Norðlingaholt,
Tillaga að breytingu á deiliskipulagsskilmálum fyrir atvinnuhúsnæði A3-01
Norðlingabraut 4 -12

Deiliskipulagsbreyting þessi á við atvinnuhúsnæði A3-01 á lóðunum Norðlingabraut 4 - 12

VERKHEITI
Norðlingaholt
Breyting á skilmálum fyrir atvinnuhús A3-01
Deiliskipulagsuppdráttur

TILLAGA AÐ BREYTTUM DEILISKIPULAGSUPPDRÆTTI FYRIR NORÐLINGAHOLT, ATVINNUHÚSNÆÐI A3-01, NORÐLINGABRAUT 4-12. 5 LÓÐIR

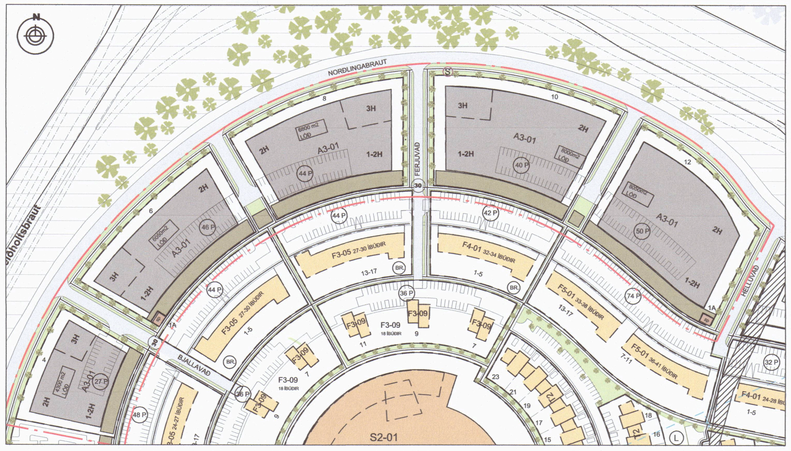
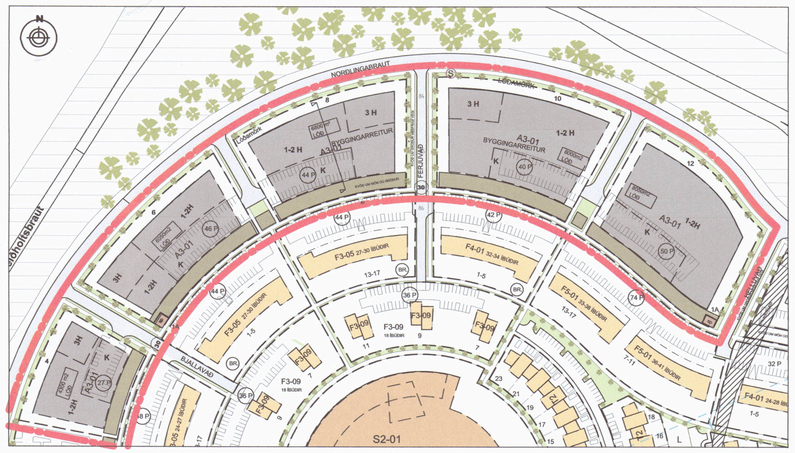
Breyting þessi tekur til atvinnuhúsalóðanna Norðlingabraur 4 - 12, húsagerð A3-01, sem eru eins til þriggja hæða hús fyrir fjölbreytta starfsemi. Í breytingunni felst að gera skilmála fyrir húsagerðina A3-01 skýrari, bæði í texta og skýringarmyndum.

EFTIRFARANDI SKILMÁLAR ERU Í SKILMÁLAHEFTI FYRIR NORÐLINGAHOLT, KAFLA 14 ATVINNUHÚSNÆÐI. ATVINNUSVÆÐI. OG FALLA NÚ ÚR GILDI:

14.1
Byggingarreitir og byggingarlínur:
Sjá sameiginleg ákvæði, nema þar sem annars er getið í sérákvæðum.

Húshæðir og þök:
Hæðir húsa skulu miða við gólfkóta aðkomuhæðar (GK). Salarhæð er 3,5 - 4,0 sjá hæðarblöð og skýringa- og skilmálateikningar. Þök skulu vera flöt (halli 1:50) eða einhalla. Forðast skal þakfrágang út fyrir bundna byggingarlínu. Hámarkskóti þaks þriðju hæðar er 93,5. Sökum landhalla er óhjákvæmilegt að fyrsta hæð sé niðurgrafin að sunnanverðum (að undanskildu þjónustuhúsi V1-01 og bensínstöð B1-01).

14.1.2
Hönnun húsa:
Atvinnulóðirnar halla niður til norðurs. Bundin byggingarlína liggur norðanmegin og meðfram innkeyrslu til íbúðarhúsa. Óheimilt er að staðsetja bílastæði við bundna byggingarlínu. Gert er ráð fyrir því að við bundna byggingarlínu þar sem landið er lægst sé leyfilegt að byggja fullar tvær hæðir. Þriðja hæðin sem er takmörkuð við 1/3 hluta húslengdar að norðanverðu er staðsett við innkeyrslur íbúðarhúsannna (sjá skýringa- og skilmálateikningar).

EFTIRFARANDI SKILMÁLAR KOMA NÚ Í STAÐINN OG EIGA VIÐ A3-01:

14.1
Byggingarreitir og byggingarlínur:
Sjá sameiginleg ákvæði, nema þar sem annars er getið í sérákvæðum.
Byggingarreitir og byggingarlínur koma fram á skilmálateikningu.
Dýpt húskroppa má þó vera allt að 30 m frá bundinni byggingarlínu við Norðlingabraut og á það sérstaklega við lóðir 4 og 6 sem eru grynnri en lóðir 8, 10 og 12.

Húshæðir og þök:
Hæðir húsa skal miða við gólfkóta aðkomuhæðar (GK). Aðkomuhæð er fyrsta hæð og er aðkoman baka til við húsin, ekki frá Norðlingabrautinni. Salarhæð er 3,5 - 4,0 sjá hæðarblöð og skýringa- og skilmálateikningar. Þök skulu vera flöt (halli 1:50) eða einhalla. Forðast skal þakfrágang út fyrir bundna byggingarlínu. Hámarkskóti þaks þriðju hæðar er 93,5 m. Sökum landhalla er möguleiki á kjallara sem er að hluta niðurgrafinn við Norðlingabraut.

14.1.2
Hönnun húsa:
Atvinnulóðirnar halla niður í átt að Norðlingabraut. Bundin byggingarlína liggur meðfram Norðlingabraut og innkeyrslu íbúðarhúsa. Óheimilt er að staðsetja bílastæði við bundna byggingarlínu. Gert er ráð fyrir því, að við bundna byggingarlínu, þar sem landið er lægst sé leyfilegt að byggja fullar tvær hæðir og kjallara. Þriðja hæðin sem er takmörkuð við 1/3 hluta húslengdar við Norðlingabraut er staðsett við innkeyrslur til íbúðarhúsanna (sjá skýringa- og skilmálateikningar).

SKILMÁLATEIKNING EFTIR BREYTINGU Á LÓÐ MKV. 1:1000

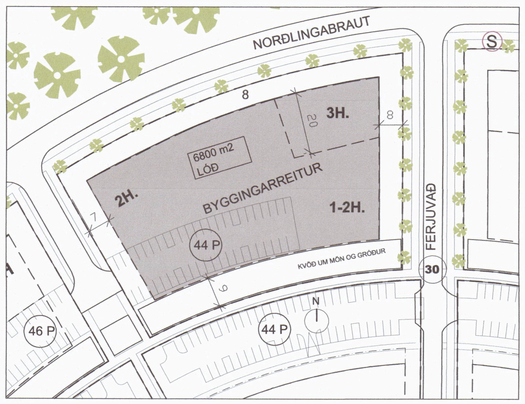
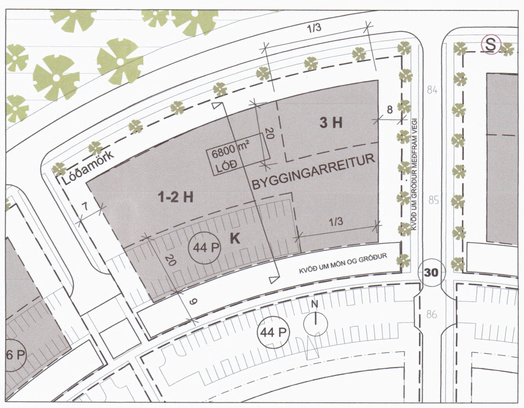
SKILMÁLATEIKNING FYRIR BREYTINGU Á LÓÐ MKV. 1:1000

Þessari breytingu fylgja nýjar skýringa- og skilmálateikningar.
